改善箇所説明図

(2007-2009年式 FRR34,FSR34,FTR34 ベッド無し仕様)

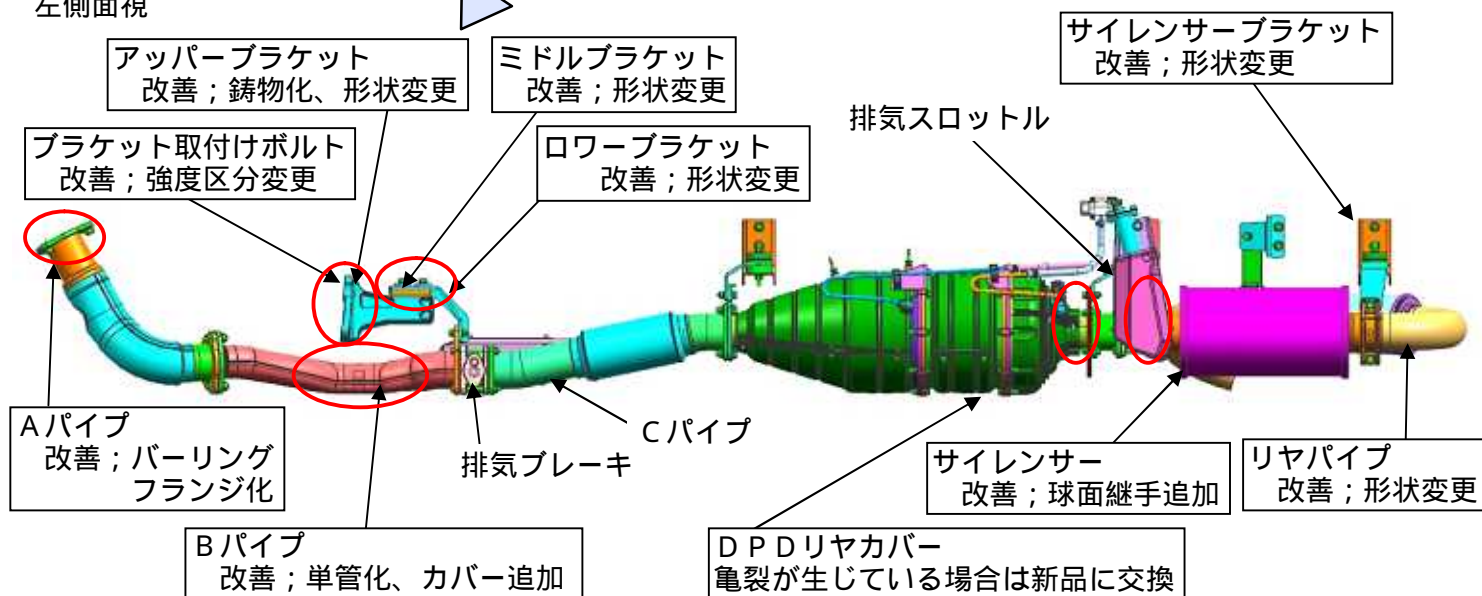
中型トラックにおいて、排気管の構造が不適切なため、エンジン回転による共振、および冷熱の繰り返しにより排気管に過大な入力が発生し、排気管、排気管ブラケット、クランプ等に亀裂が生じることがある。そのため、そのままの状態で使用を続けると、最悪の場合、騒音が増大するおそれがある。

全車両、排気管、排気管ブラケット、クランプを対策品に交換する。尚、対策部品の準備に時間を要し、車両型式毎に不具合発生箇所が異なるため、不具合件数の多いものから恒久対策を行う。

暫定対策；排気管周辺より異音が発生している等、異常を感じた場合には点検を行い、不具合部位に亀裂が確認された場合は、新品に交換または修理を行う。

恒久対策開始時期（予定） 2014年1月

識別： 恒久対策済車には、バッテリーボックス前側フレームに水色シールを貼付する。
暫定対策済車には、バッテリーボックス前側フレームに黄色シールを貼付する。
